Formblatt		Dokumentenkenung	
	Product Change Notification (PCN) Produktänderungsinformation		FB-QM-006-01DE_EN	
		Version: 01		
Date of publication/Erscheinungsdatum		Approval Schedule/Rückmeldung bis		PCN.Nr. PCN2205043
Product category / Produktkategorie				
Classification of Change / Änderungsklassifikation	<input checked="" type="checkbox"/> Fit <input checked="" type="checkbox"/> Form <input type="checkbox"/> Function <input checked="" type="checkbox"/> Change of supplier/Änderung eines Lieferanten <input type="checkbox"/> Discontinuation/Abkündigung <input type="checkbox"/> Modification of the assembly or test method/Änderung der Montage oder Prüfung <input type="checkbox"/> Other reasons/Sonstiger Grund			
Discription of Change / Änderungsbeschreibung	<p>The previously installed feed-through terminals from Phoenix Contact HDFK25-VP will be replaced by clamps of type MPT2515 from Euroclamp.</p> <p>Die bisher verbauten Durchführungsklemmen der Firma Phoenix Contact HDFK25-VP werden durch die durch Klemmen der Firma Euroclamp, Typ MPT2515 ersetzt</p>

Date of publication/Erscheinungsdatum	27.09.2022	Approval Schedule/Rückmeldung bis	11.10.2022	PCN.Nr.	PCN2205043

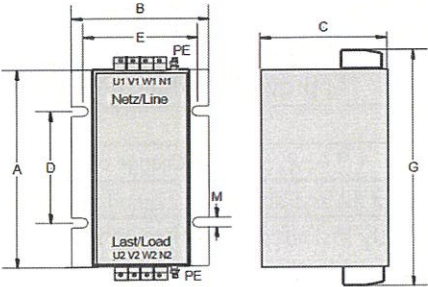
<table><tr> <th rowspan="2">Klemme Typ <u>Clamp type</u></th> <th>Höhe Height</th> <th>Breite Width</th> <th>Tiefe Depth</th> <th colspan="3">Befestigungsmaße Mounting</th> <th>Klemmbereich Wiring</th> <th>Anzugsmoment Torque</th> <th rowspan="2">PE</th> </tr><tr> <th>A</th> <th>B</th> <th>C</th> <th>D</th> <th>E</th> <th>M ø</th> <th>G</th> <th>mm²</th> <th>Nm</th> </tr><tr> <td>HDFK25-VP</td> <td>170</td> <td>160</td> <td>123</td> <td>110</td> <td>145</td> <td>6.5</td> <td>247</td> <td>4 – 25</td> <td>4.0 – 4.5</td> <td>M6</td> </tr><tr> <td>MPT2515</td> <td>170</td> <td>160</td> <td>123</td> <td>110</td> <td>145</td> <td>6.5</td> <td>208</td> <td>4 – 25</td> <td>2.2</td> <td>M6</td> </tr></table>
